Teknik ürün bilgisi

İşlem No.: 2072550/4

KJ: Debriyaj pedalı tabanda kalıyor/ vitesler zor değiştiriliyor/ marş motoru çalışmıyor

Yayınlama Tarihi: 21.May. 2024

Resim 1: Debriyaj kumandası merkez silindiri konumunun örnek görünümü Genel bakış, aracın bir sağdan direksiyonlu veya soldan direksiyonlu olmasına ve ayrıca ilgili modelin donanım versiyona bağlı olarak farklılık gösterebilir. **İşaret A:** Debriyaj pedalı merkez silindiri

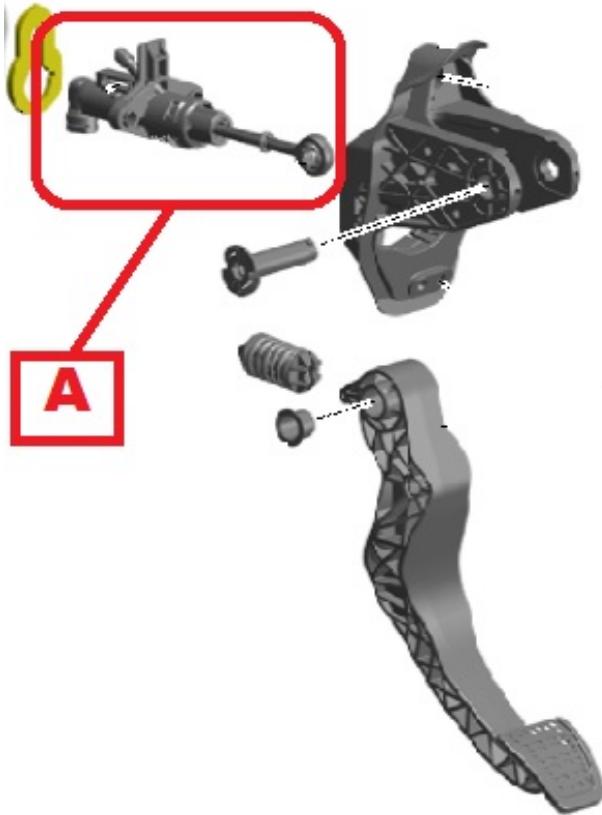
- Debriyaj pedalı merkez silindirini (bkz. Resim 1) Atölye El Kitabı/YP bilgileri uyarınca değiştirin.
